Oggetto: Codice procedura 10847 - Costruzione ed esercizio di un impianto di produzione di energia elettrica da fonte eolica "FIORA" di potenza nominale pari a 52,8 MW, da realizzarsi nel comune di Manciano (GR) e delle opere ed infrastrutture connesse

TESTO DELLE OSSERVAZIONI

ALLEGATO n1 OSSERVAZIONI IMPIANTO EOLICO INDUSTRIALE “FIORA” COMPOSTO da n. 4 immagini e 4 pagine.

IMMAGINE n. 2 CUMULO IMPIANTI EOLICI nel BACINO VISIVO TERRITORIO di MANCIANO e di MONTALTO di CASTRO.

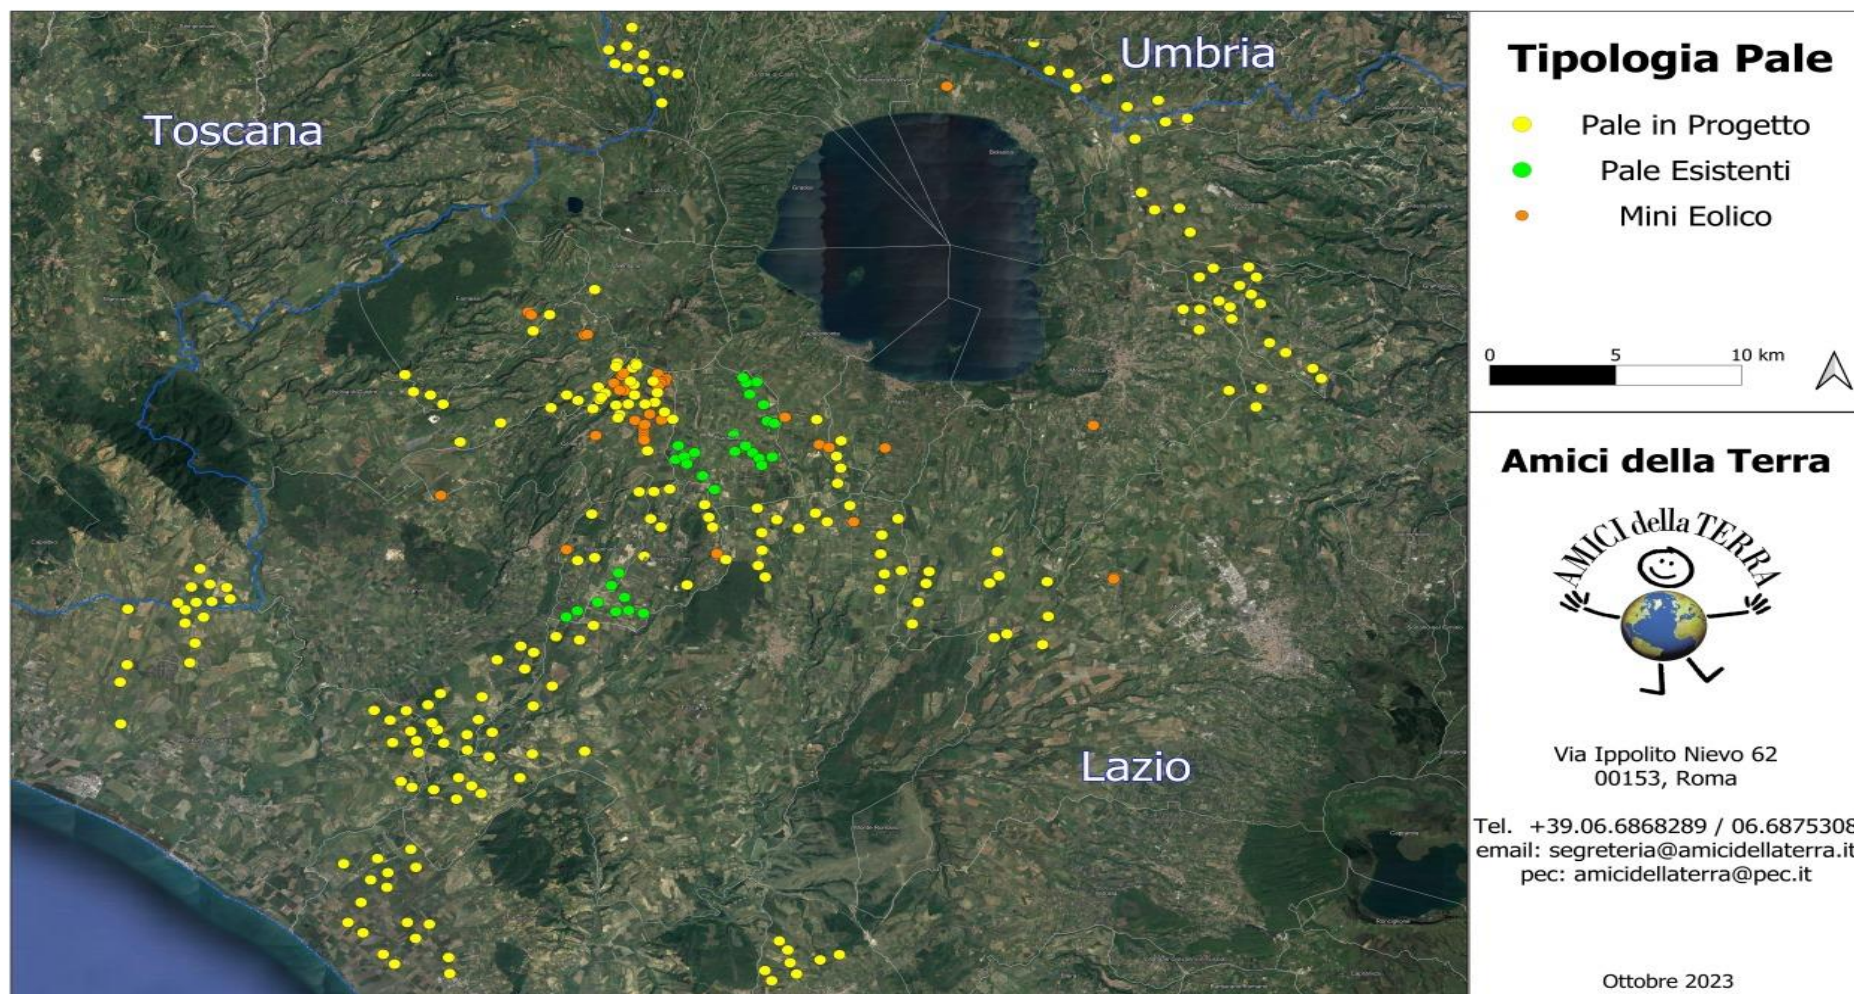
3) OSSERVAZIONE: CUMULO e SATURAZIONE IMPIANTI FER NELLA PROVINCIA di VITERBO, IN PARTICOLARE NEL COMUNE DI MONTALTO DI CASTRO E NELLA ZONA A CONFINO CON IL COMUNE di MANCIANO che SI TROVANO NELLO STESSO BACINO VISIVO.

La zona in cui in cui è stato progettato l'eolico Fiora è già occupata da diversi centinaia di ettari di impianti fotovoltaici già esistenti e in procedura VIA al Mase e alla Regione Lazio così come da diversi progetti di impianti eolici industriali (vedi Allegato Osservazioni immagini nn. 2,3 e 4. L'impianto eolico Fiora, pur trovandosi in Toscana ma nello stesso bacino visivo del territorio limitrofo laziale ed a poche centinaia di metri da una zona già estremamente satura del Lazio, andrebbe ad appesantire una situazione già **critica per la sostenibilità ambientale.**
